MINISTERIO PARA LA TRANSICIÓN ECOLÓGICA Y EL RETO DEMOGRÁFICO

12860 *Resolución de 25 de mayo de 2026, de la Dirección General de Calidad y Evaluación Ambiental, por la que se formula declaración de impacto ambiental del proyecto «Estudio informativo de la red ferroviaria en la comarca de Pamplona».*

A continuación, se muestra el esquema funcional de la alternativa 3C:

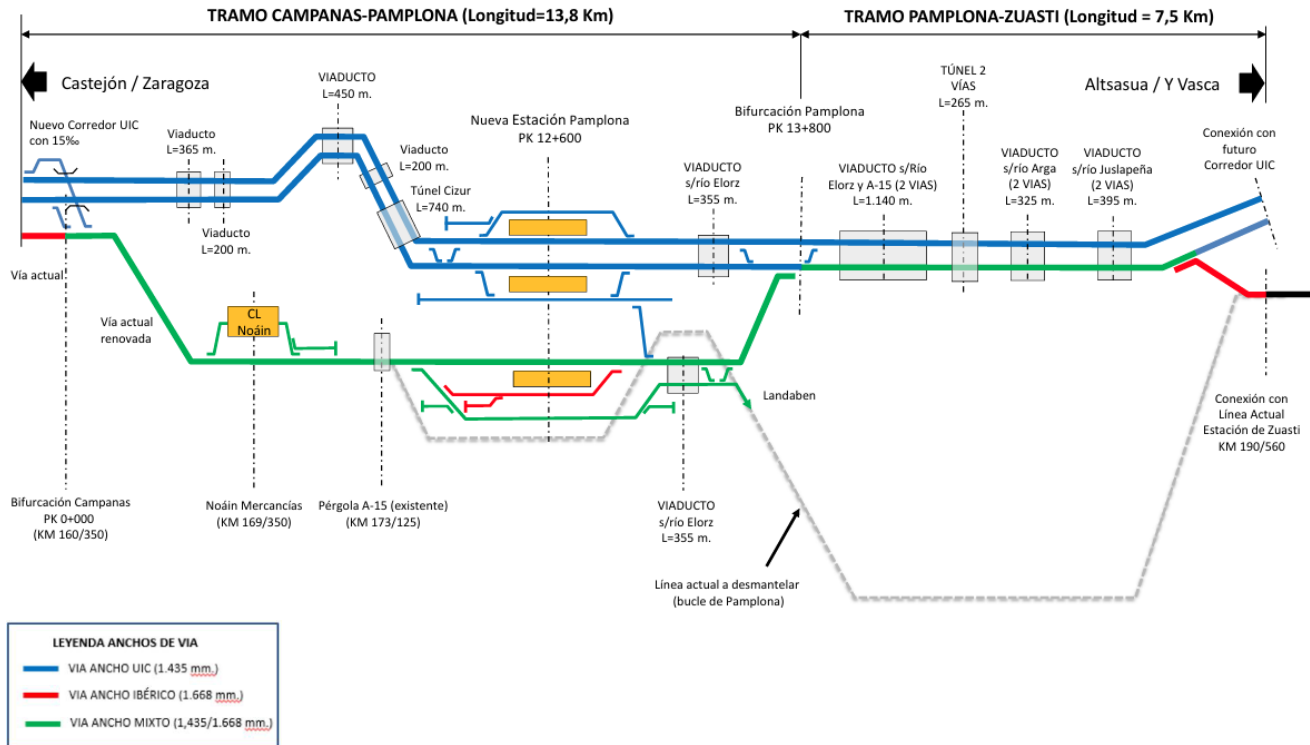
La Dirección General de Medio Ambiente del Gobierno de Navarra solicita que se analice la posibilidad de que las dos plataformas previstas en el tramo Pamplona-Zuasti (ancho UIC y ancho ibérico) discurran en paralelo y en túnel a su paso por el monte Gazolaz, para disminuir la afección paisajística. El promotor indica que es necesaria la separación de las plataformas por condicionantes técnicos y de explotación.

El Ayuntamiento de Cendea de Olza se muestra desfavorable al proyecto y solicita el estudio de una alternativa que discurra en paralelo a la A-15, para evitar la fragmentación del municipio y la separación del Concejo de Arazuri del resto de núcleos. Los Concejos de Sarasa, Erica, Aldaba y Ochovi, pertenecientes al municipio de Iza, solicitan que se contemplen alternativas que discurran por zonas ya modificadas, para disminuir las afecciones al medio natural y a la actividad agrícola, y plantean un trazado alternativo para el tramo Pamplona-Zuasti.

El Ayuntamiento de Cendea de Galar y el Concejo de Esquiroz solicitan el desvío de la vía convencional existente a su paso por Esquiroz. En este sentido, el Ayuntamiento plantea un trazado alternativo consistente en modificar el trazado de la línea convencional actual, aplicando el trazado propuesto en las alternativas «tipo 2», y en el retranqueo de la línea 200 m al oeste a su paso por Barbatáin. El promotor considera que no es objeto de este proyecto la supresión del paso a nivel existente, que la nueva línea absorberá parte del tráfico que cruza actualmente la localidad de Esquiroz y que, en el caso de Barbatáin, el trazado discurre a más de 100 m, respetando la zona de protección ferroviaria que marca la normativa, y que el estudio de ruidos y vibraciones no prevé la superación de los límites acústicos legales.

El Ayuntamiento de Iza se muestra desfavorable al proyecto, ya que considera que el trazado propuesto en su término municipal no es compatible con lo dispuesto en el planeamiento urbanístico del municipio, dado que es diferente al aprobado originalmente por el Ministerio de Fomento en el Estudio Informativo de 2004. El promotor realiza la modificación del trazado para hacerlo coincidir con el aprobado previamente.

El promotor señala que la ubicación designada para la nueva estación de Pamplona en el Plan Sectorial de Incidencia Supramunicipal, la necesidad de compatibilizar el proyecto con el acceso al polígono industrial Landaben y el punto de final de conexión en el tramo norte, junto con otros condicionantes ambientales, técnicos y urbanísticos, impiden desarrollar las alternativas solicitadas. No obstante, considera que los viaductos y estructuras de paso previstos garantizan la permeabilidad del territorio.

Del análisis técnico de la documentación presentada por el promotor y de los informes y alegaciones recibidos, se concluye que las alternativas 3A y 3C son más favorables desde el punto de vista de las afecciones sobre el medio ambiente. Por ello, el condicionado de la presente resolución recoge que el proyecto deberá desarrollarse conforme al trazado de la alternativa 3C que, además de ser más favorable ambientalmente que la 3B, es más versátil que la alternativa 3A, como afirma el promotor. En el análisis de los diferentes factores ambientales de la presente resolución, se detallan las diferencias existentes en el impacto sobre el medio ambiente generado por las alternativas 3B y 3C y el contenido de los informes que motivan esta decisión.
